Meie 17.11.2025 nr 7.2-2/25/14629-4

Marise kinnistu detailplaneeringu kooskõlastamata jätmine

Olete taotlenud Transpordiametilt kooskõlastust Linnumäe külas asuva Marise kinnistu detailplaneeringule (katastritunnus 20501:001:1526, edaspidi *planeering*).

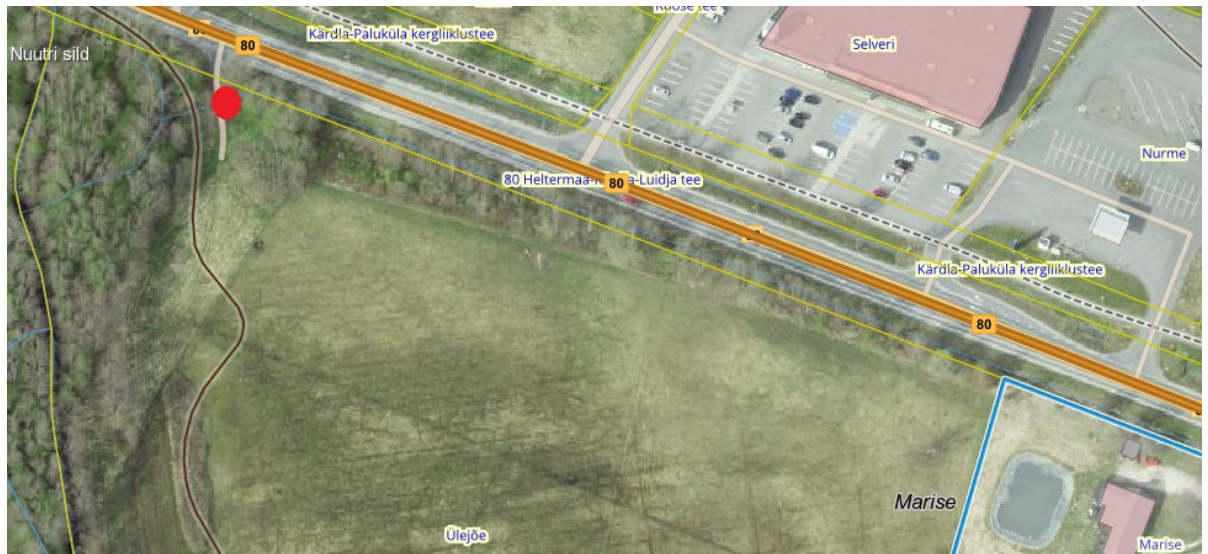
- 3) PlanS § 126 lg 1 punkt 4 alusel on planeeringu üheks ülesandeks tehnovõrkude ja -rajatiste võimaliku asukoha määramine. Sademevete ärajuhtimine on kajastatud peatükis 1.9.6 Sajuveed ja vertikaalplaneerimine. Sademevett on planeeritud juhtida riigitee alusele maaüksusele, riigitee koosseisu kuuluvasse teekraavi. Planeeringu seletuskirjas on laused:

„Edasise projekteerimise käigus täpsustada krundi sademevee kogused, riigimaantee kraavi ja truupide seisukorda ja läbilaskevõimet ning teostada läbilaskevõimused. /.../ Vertikaalplaneerimine ja sajuvete ärajuhtimine lahendatakse täpsemalt edasise projekteerimise käigus.“ Planeeringus on küll toodud sademevee kanalisatsiooni vooluhulga arvutus, kuid riigitee kraavi ja äravoolu tagava truubi (asukoht vt alloleval joonisel) seisukorda ja läbilaskevõimet ei ole hinnatud, läbilaskevõimusi teostatud.

Hinnang ja arvutused tuleb teostada detailplaneeringu koostamise etapis. Nii on võimalik tagada, et planeering on elluviidav ning välistada, et projekteerimise etapis tuleb sademevee ärajuhtimiseks hakata kaaluma teistsuguseid lahendusi, näiteks sademevee immutuskastide paigaldamist Marise kinnistule. Selgitada välja truubi läbilaskevõime ning veetaseme tõus kraavis sinna arendusalalt sademevee juhtimisel. Kui sademevesi juhitakse riigitee kraavi, tuleb ette näha kraavi kindlustus väljaviigul – lisada see lause planeeringu seletuskirja.
